BUDOWA ZAKŁADU REHABILITACJI "KLINIKI BUDZIK" DLA DOROSŁYCH

PROJEKT ZAMIENNY WYKONAWCZY WEWNĘTRZNYCH INSTALACJI WODOCIĄGOWYCH I KANALIZACYJNYCH

Przedmiotem opracowania są wewnętrzne instalacje wodno-kanalizacyjne i wodna instalacja przeciwpożarowa w Projektowanym Zakładzie Rehabilitacji „Klinika Budzik dla Dorosłych” – rozwiązania zamienne wynikające ze zmiany poziomu posadowienia budynku oraz zmniejszenia grubości płyty fundamentowej.

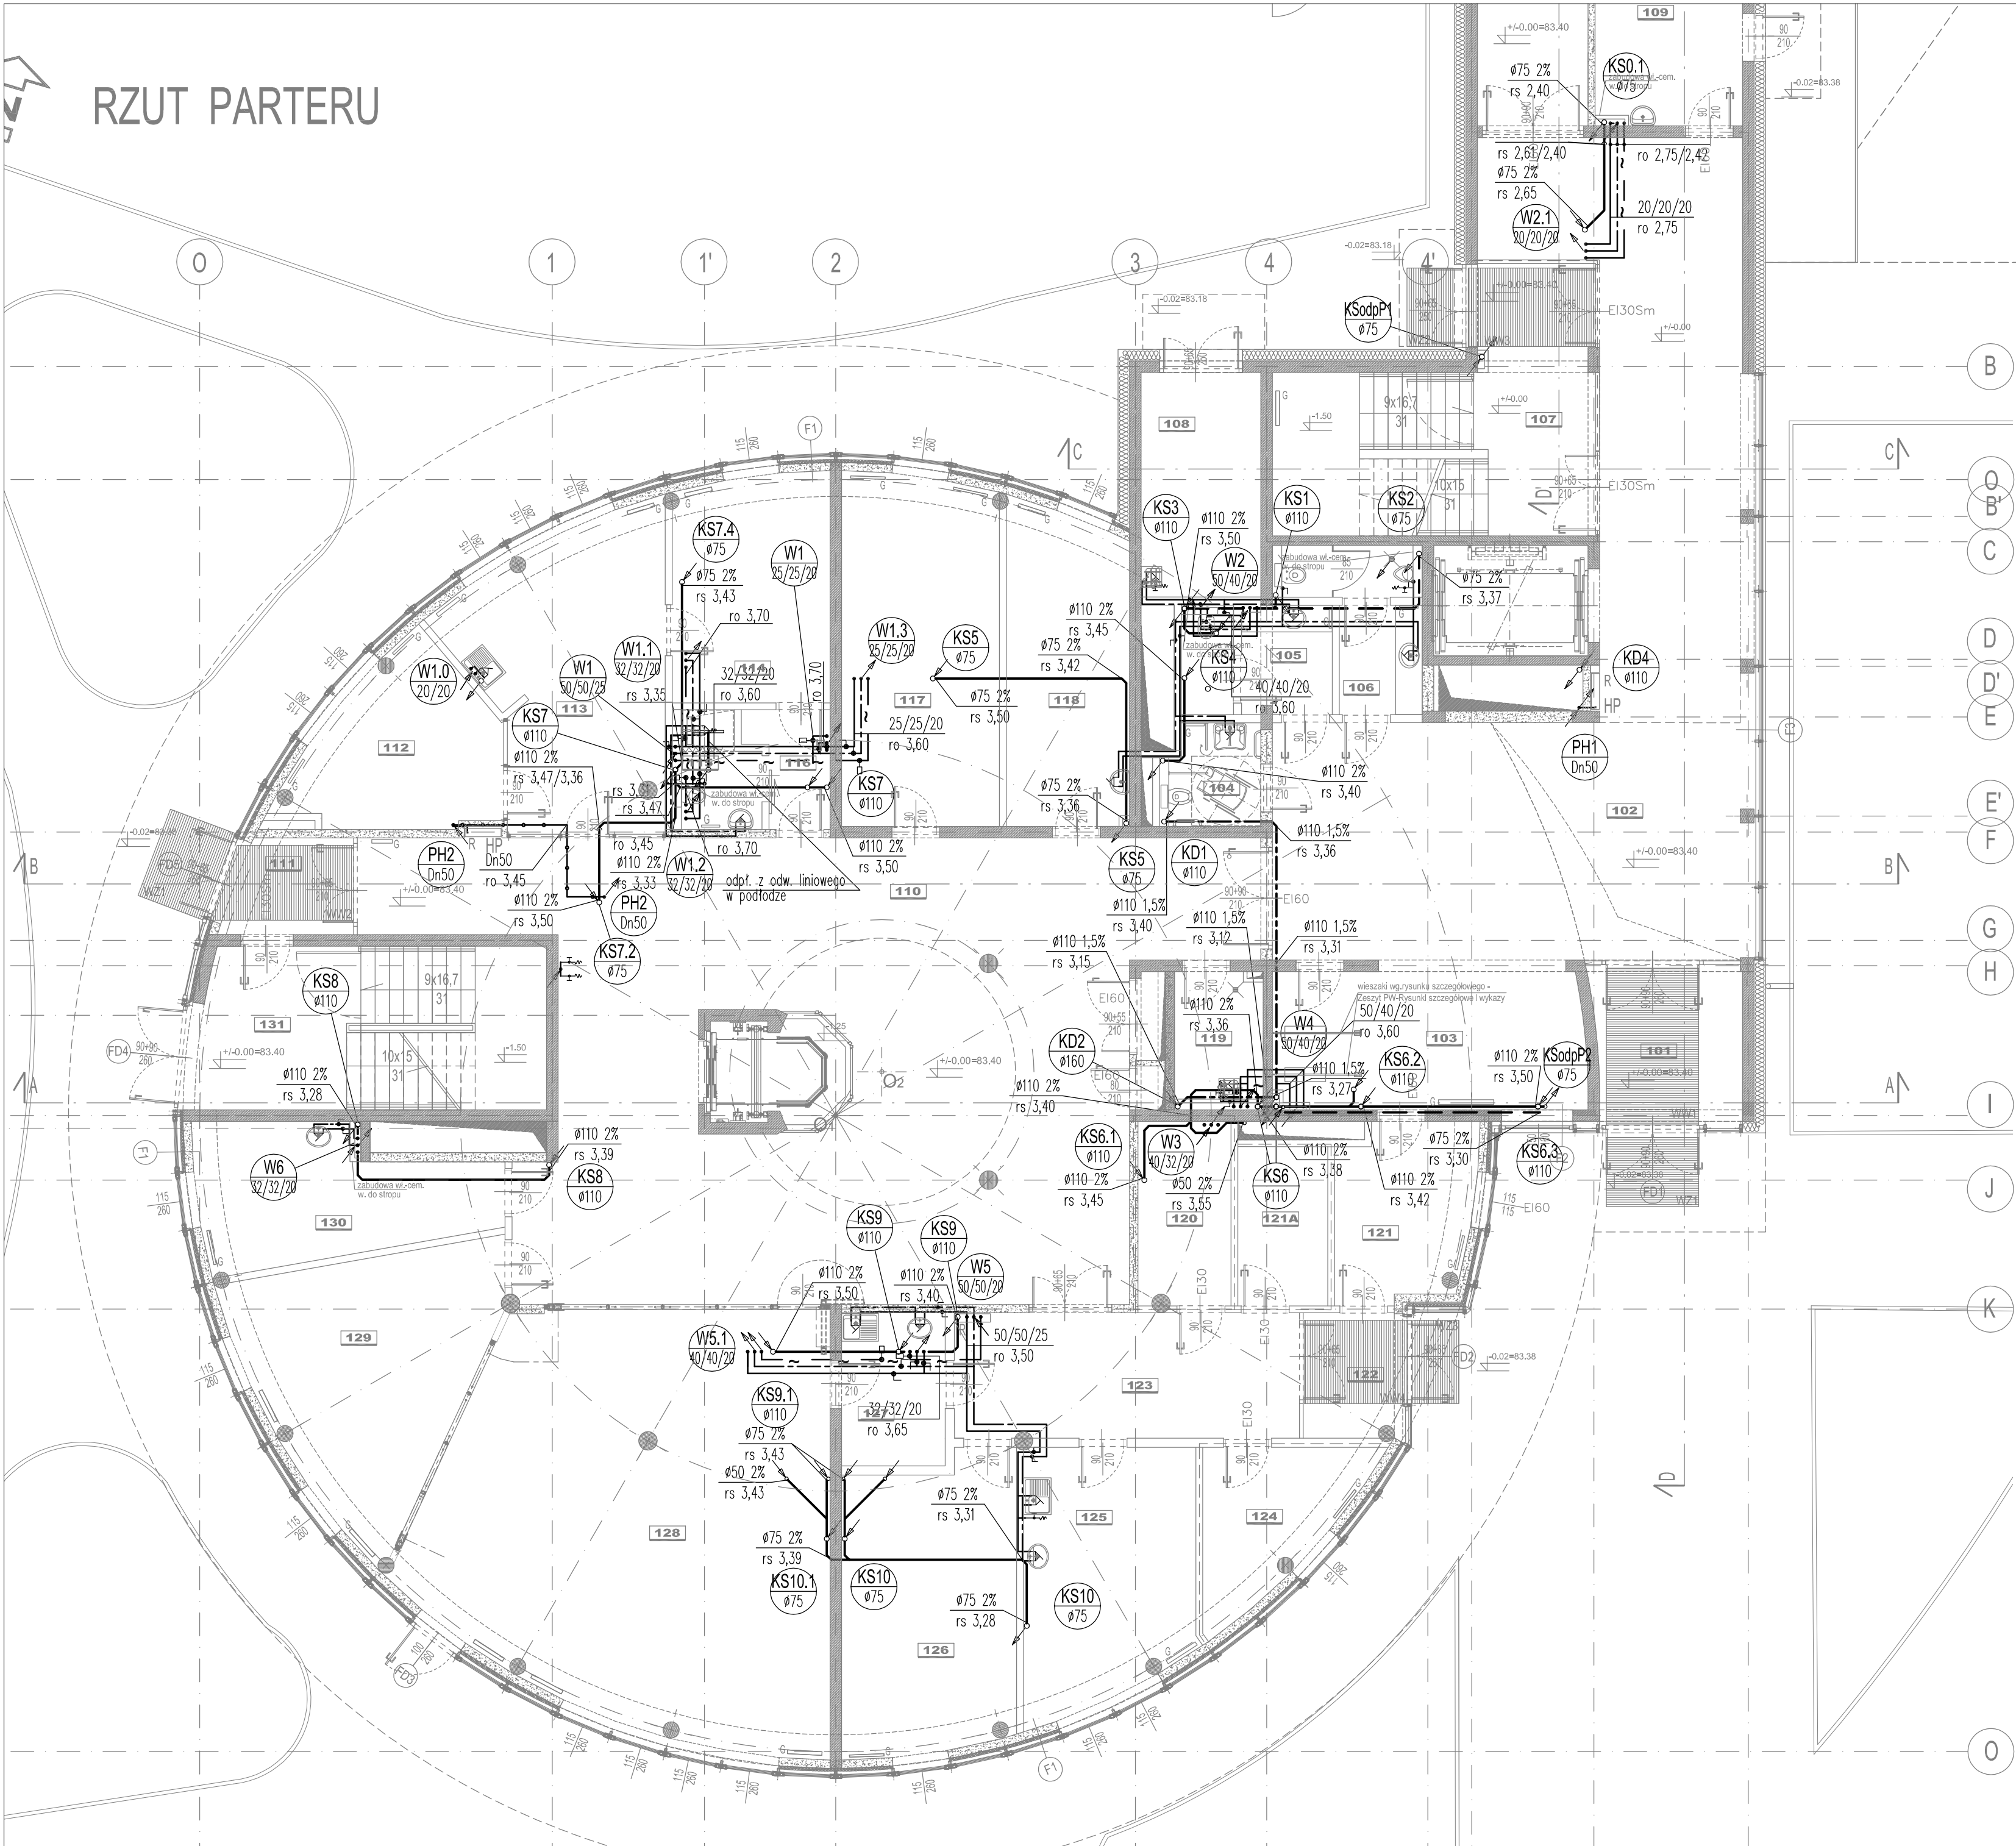
REWIZJE:		
Nr	data	opis zmiany:
R1	2020.10.15	zmiany rzędnych przewodów wody i kanalizacji w osi A"

WK-05R1 RZUT II PIĘTRA
INSTALACJE WODNO-KANALIZACYJNE

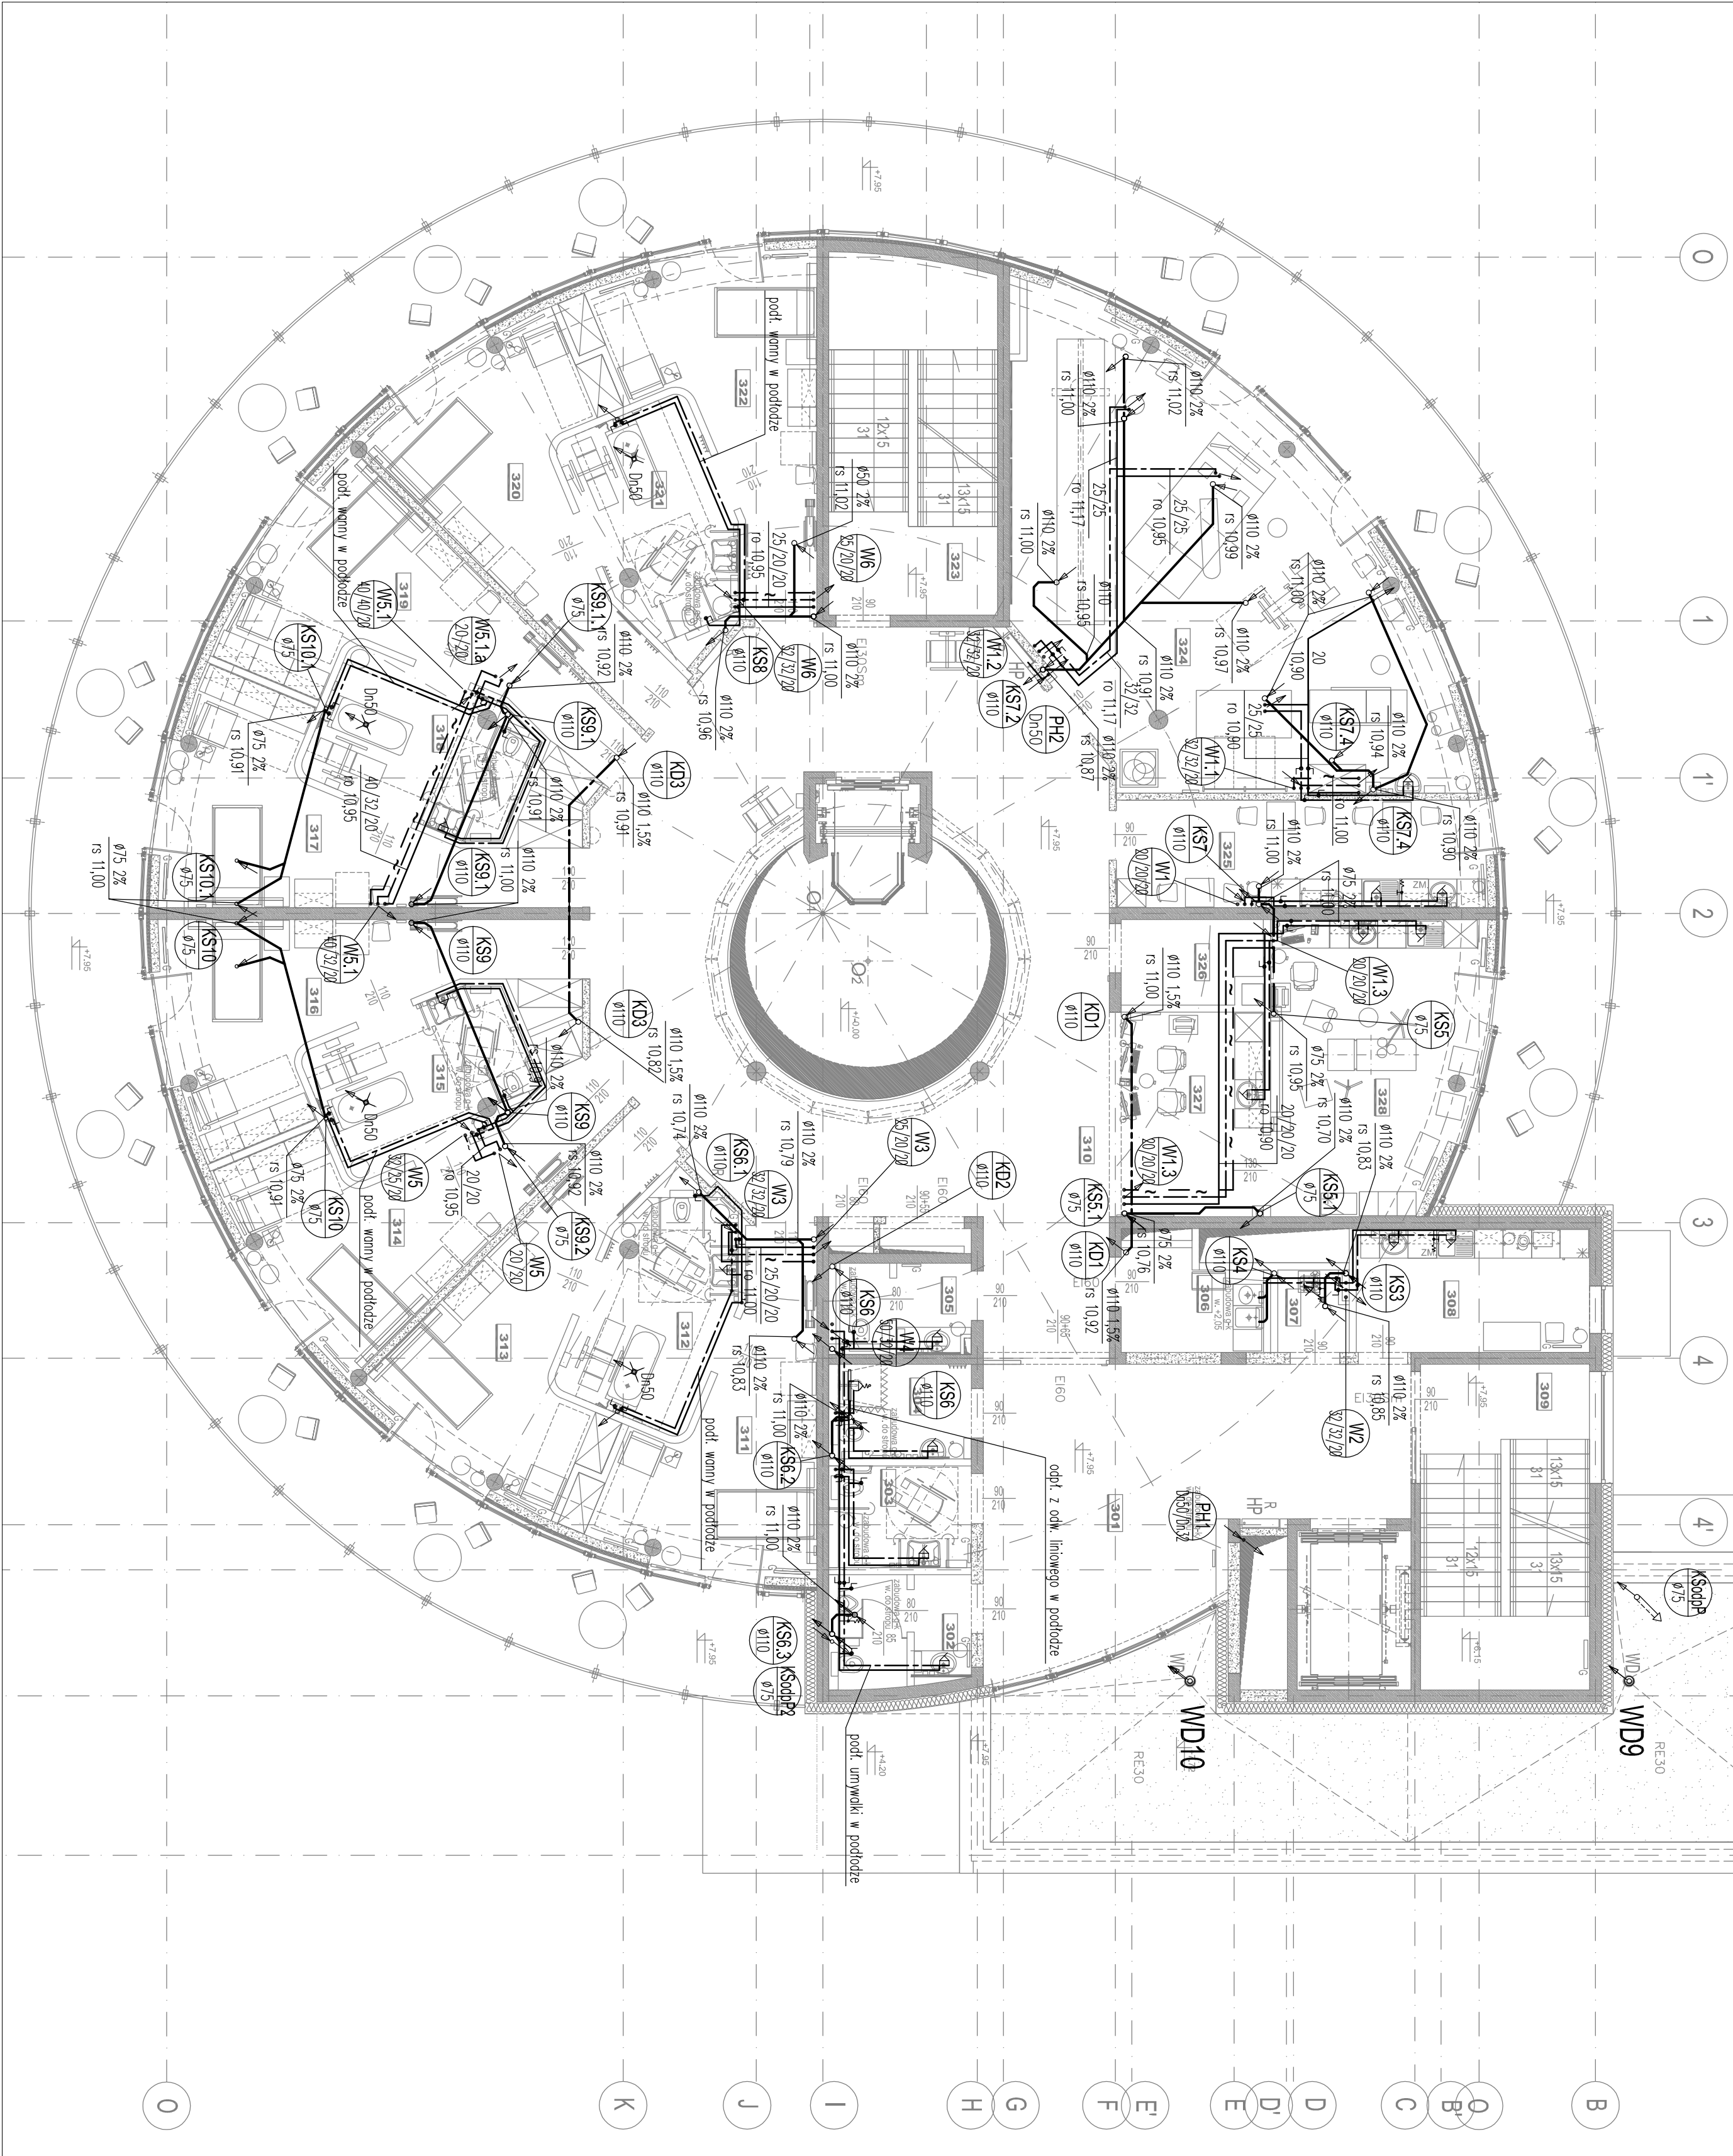
REWIZJE:	
Nr	opis zmiany:
R1	2021.10.12 dobudowanie przewodu KD3;

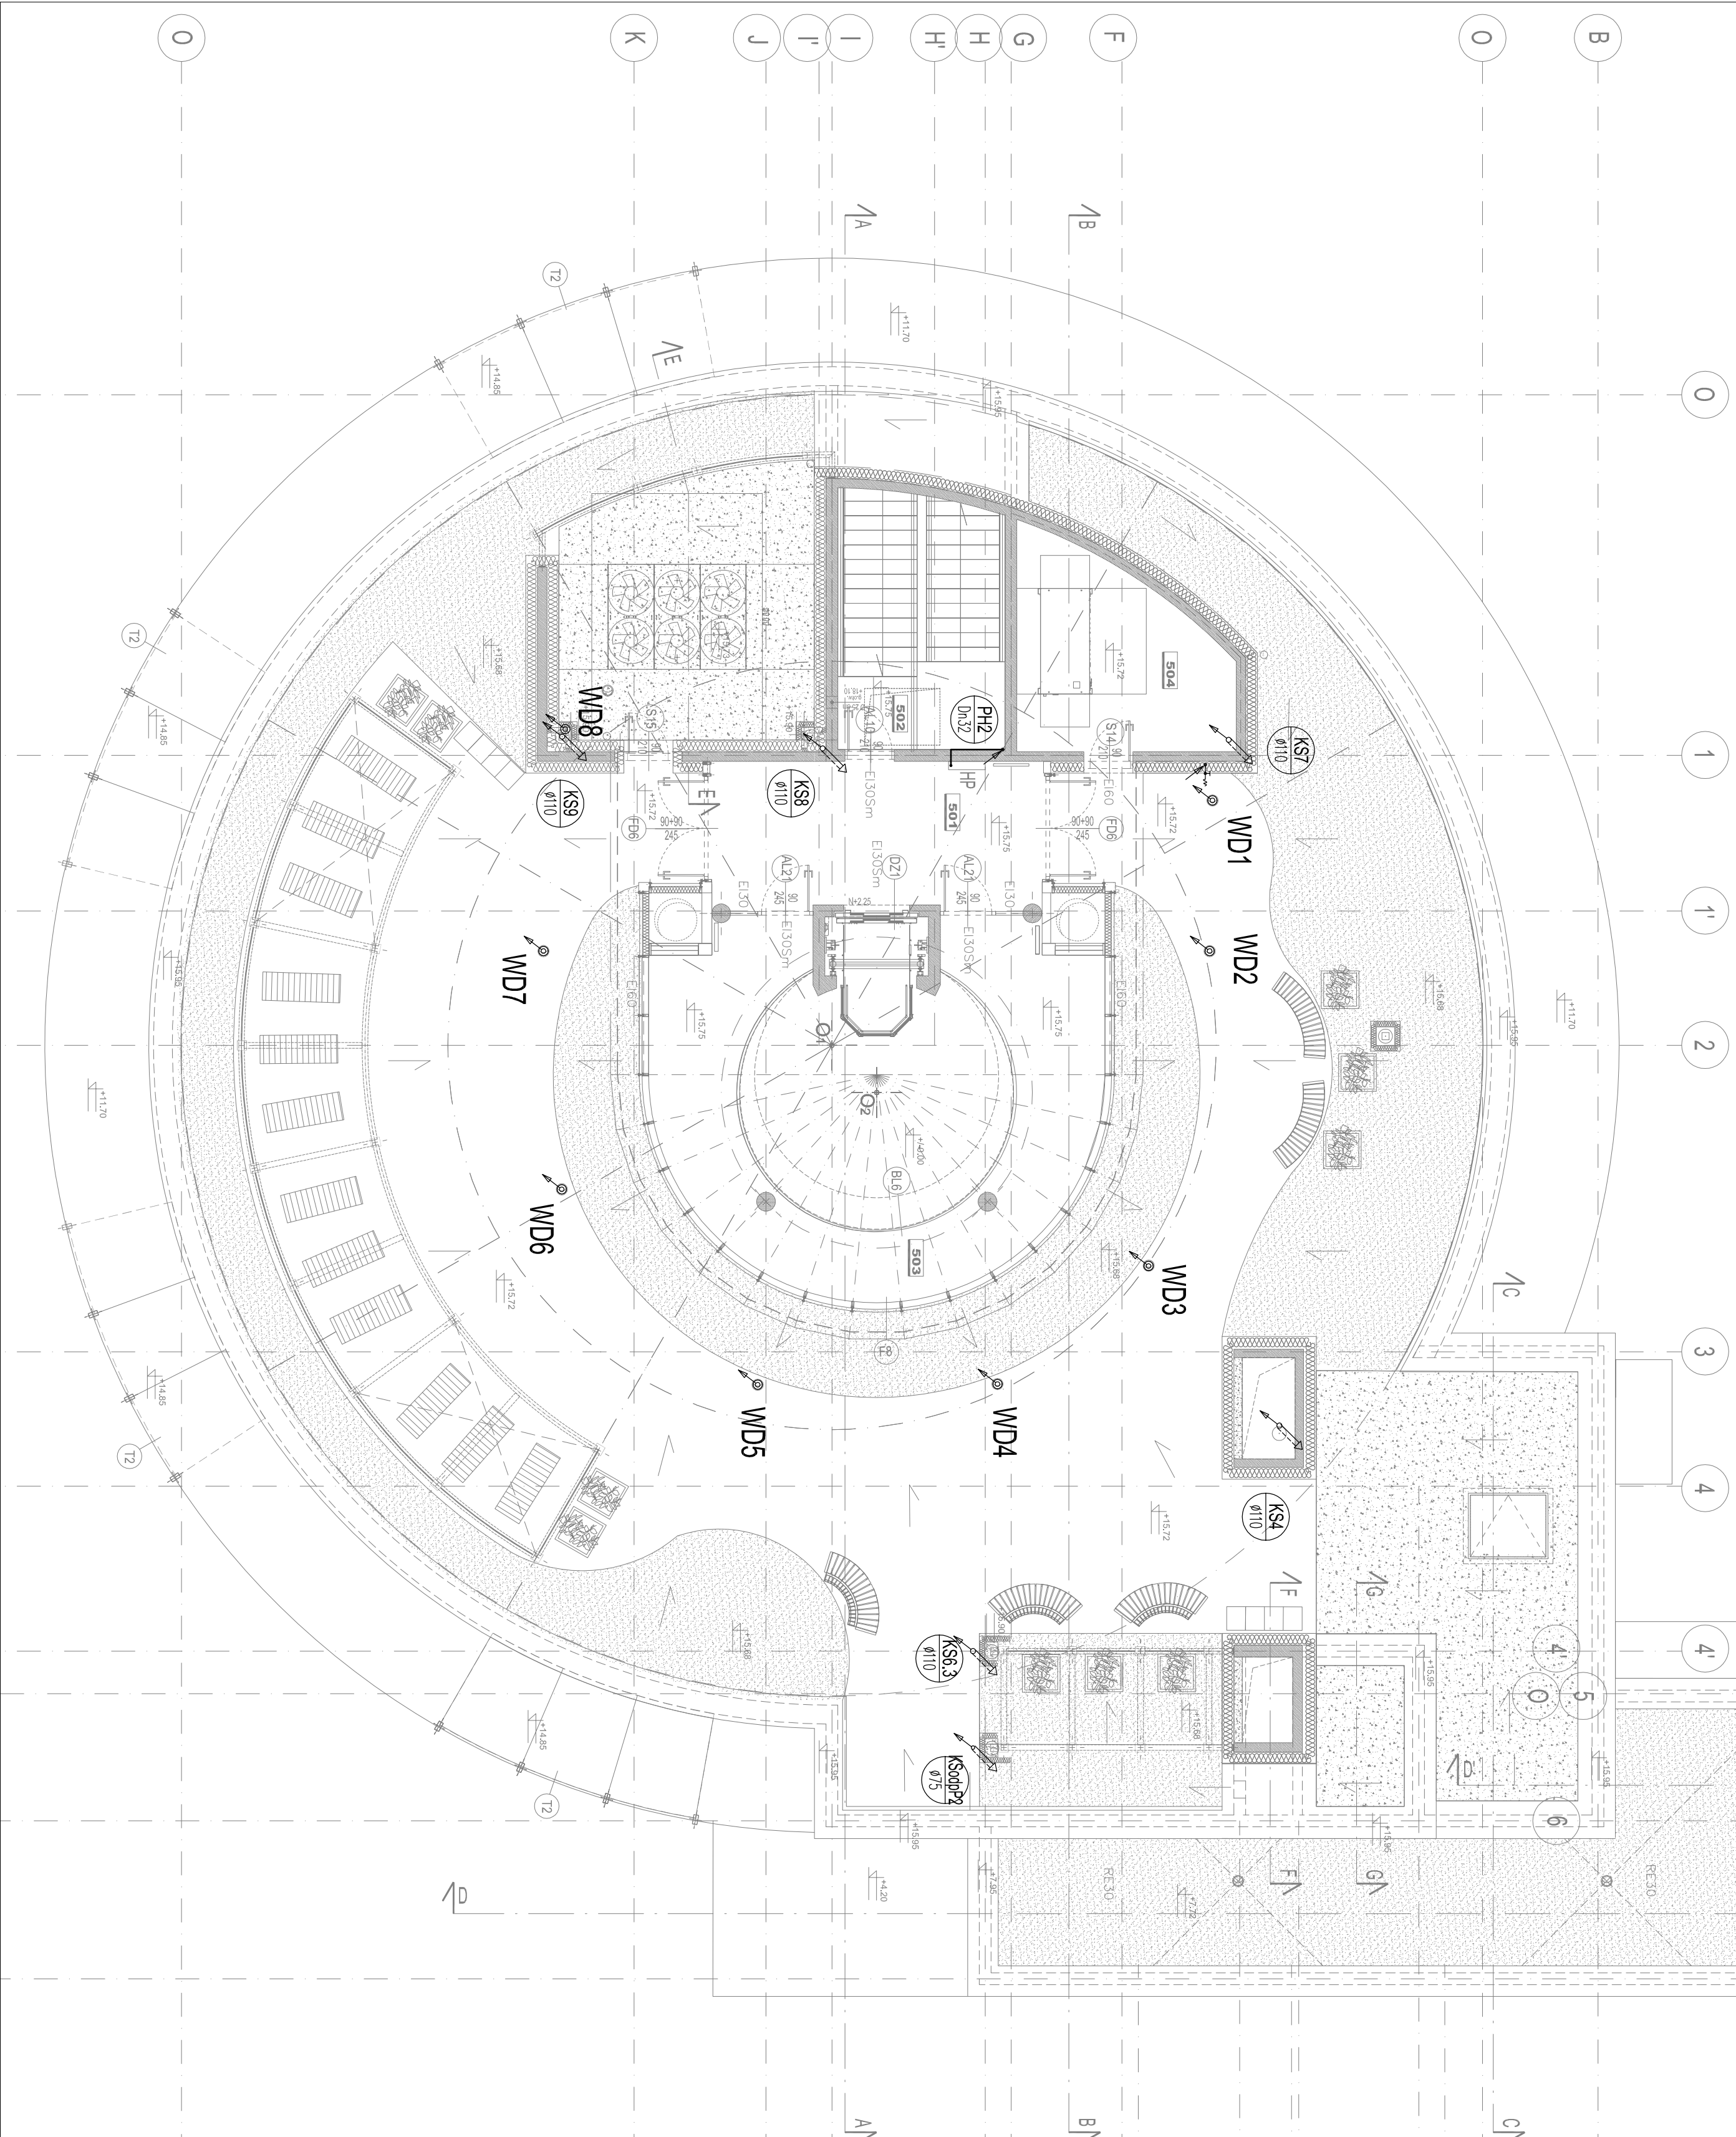
R1	2021.03.25	przedłużenie pionu PH2 na poddasze, dodatkowy hydrant
R2	2021.10.12	zmiana lokalizacji wywiewek kom. KS6.3, KSP2, KS7 i KS9
